Tilsynsrapport gnr 323/622, 623 og 624

Saksnummer: 20/11978
Tiltak:
Gbnr: /
Tiltakshavar:
Ansvarleg søker:

KONKLUSJON ETTER TILSYNET

Bilde tatt under tilsynet

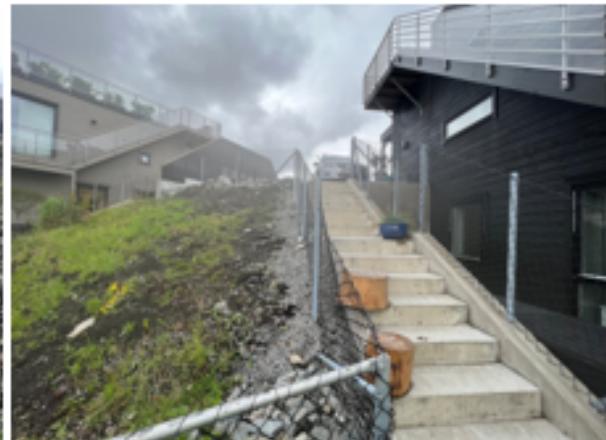
Står på eigedom gbnr. 323/623 og tar bilete mot gbnr. 323/622.

Gbnr. 323/623 til høgre.

Står på eigedom gbnr. 323/623 og tar bilete mot gbnr. 323/624. Gjerde på gbnr. 323/624.

Skråning mellom gbnr. 323/622 og 623.

Mur på gbnr. 323/622.

Skråning gbnr. 323/623.
